Objet : Reconfiguration du taxiway Bravo, des parkings avions 51, 53 et déplacement du parking avion 55 sur AD Nice Côte d'Azur LFMN

Validité : Du 24 mars au 26 avril 2017

NICE COTE D'AZUR

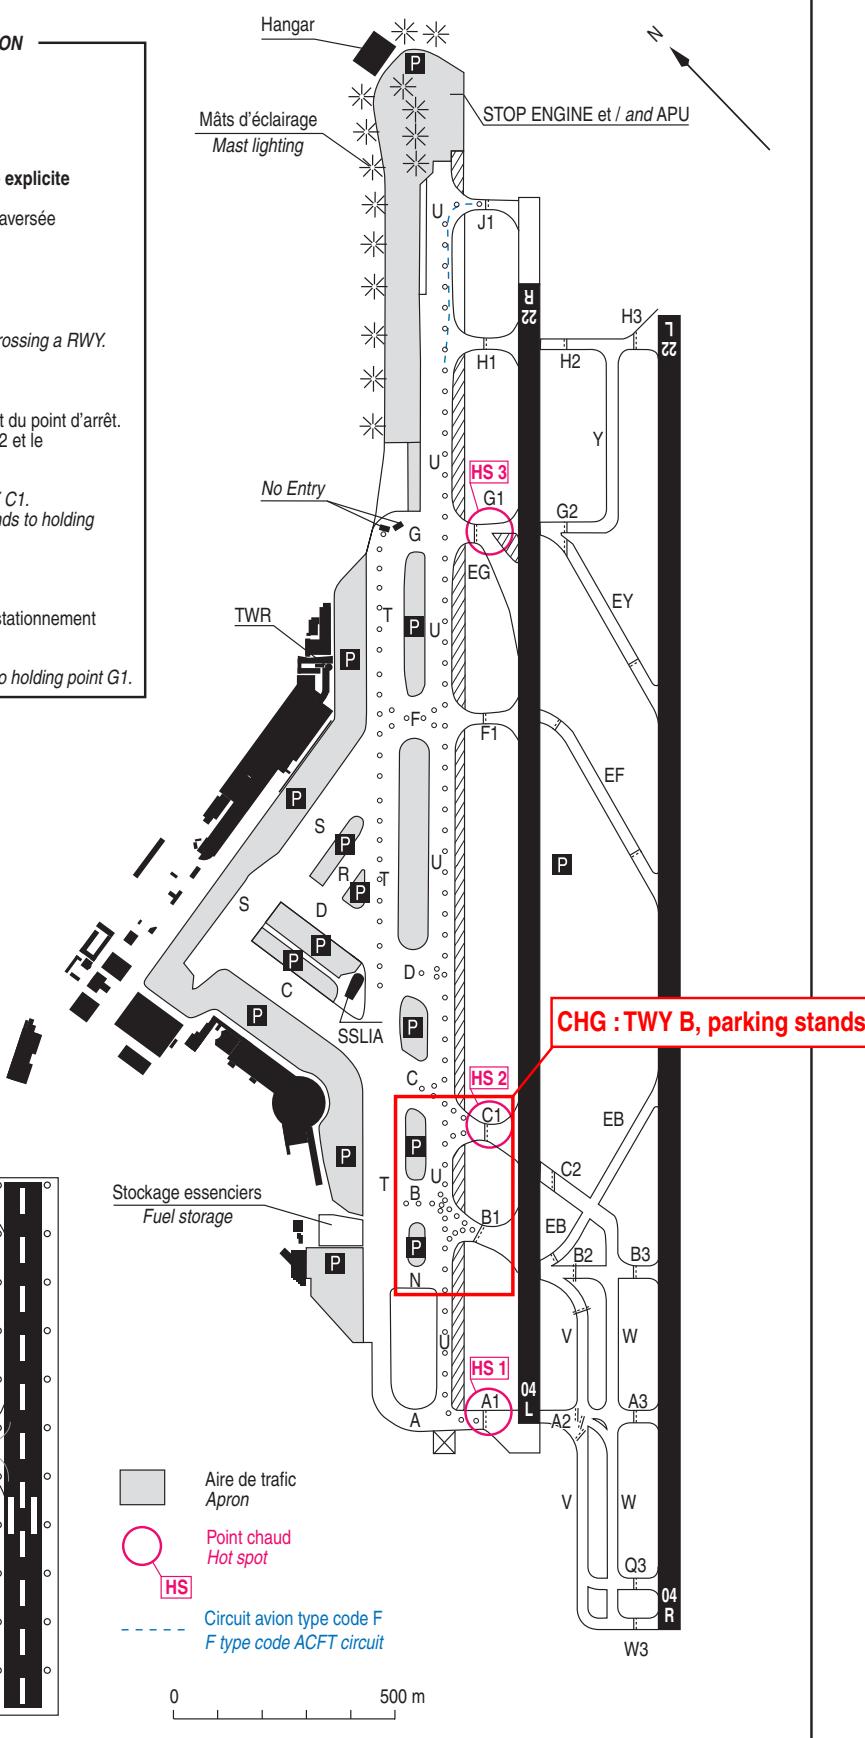
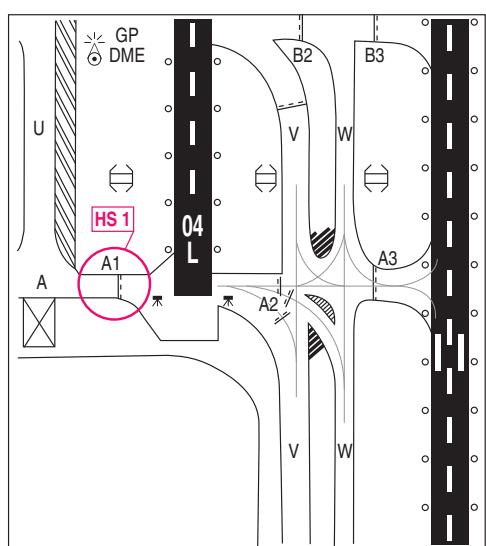
A l'issue de ces travaux, le 24 mars 2017 à 16 heures TU, la configuration des TWY Bravo 1 et Bravo et des parkings avions 51 à 57 aura changé (voir en ANNEXES 1A et 1B la carte des mouvements à la surface AD 2 LFMN GMC 01 modifiée et son zoom, et en ANNEXE 2A et 2B la carte des parkings avions AD 2 LFMN APDC 01 modifiée et son zoom).

- Création de nouveaux parkings : 51 A, 51 B, 51 C, 53 A, 53 B, 53 C, 55 A, 55 B, 55 C, 55 D, 55 E et 55 F
- Disparition du parking 57

L'accès aux parkings 51 A, 51 B, 51 C, 53 A, 53 B et 53 C s'effectuera depuis le TWY Uniform et la sortie de ces parkings se réalisera sur le TWY Tango.

L'accès aux parkings 55 A, 55 B, 55 C, 55 D, 55 E et 55 F s'effectuera depuis le TWY Tango et la sortie de ces parkings se réalisera sur le TWY Uniform.

ANNEXE / APPENDIX 2A : AIP France AD 2 LFMN APDC 01 modifiée / amended AD 2 LFMN APDC 01

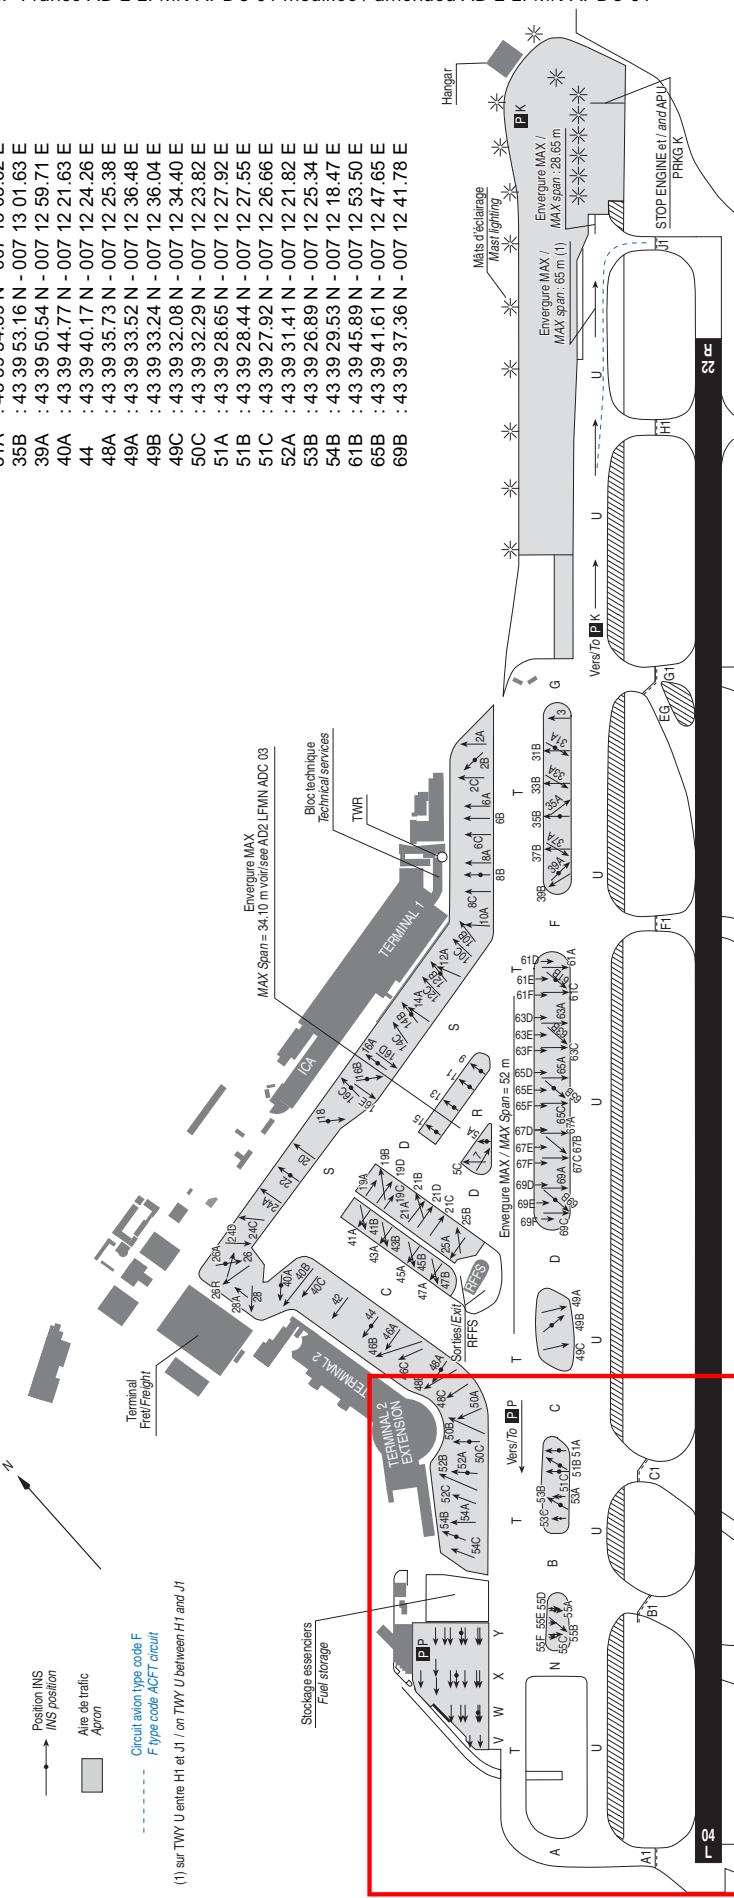
Les nouvelles capacités des parkings avions 53 A et 53 C, et 55 A, 55 B, 55 C, 55 D, 55 E et 55 F, ainsi que leurs points INS associés, seront précisés par NOTAM.
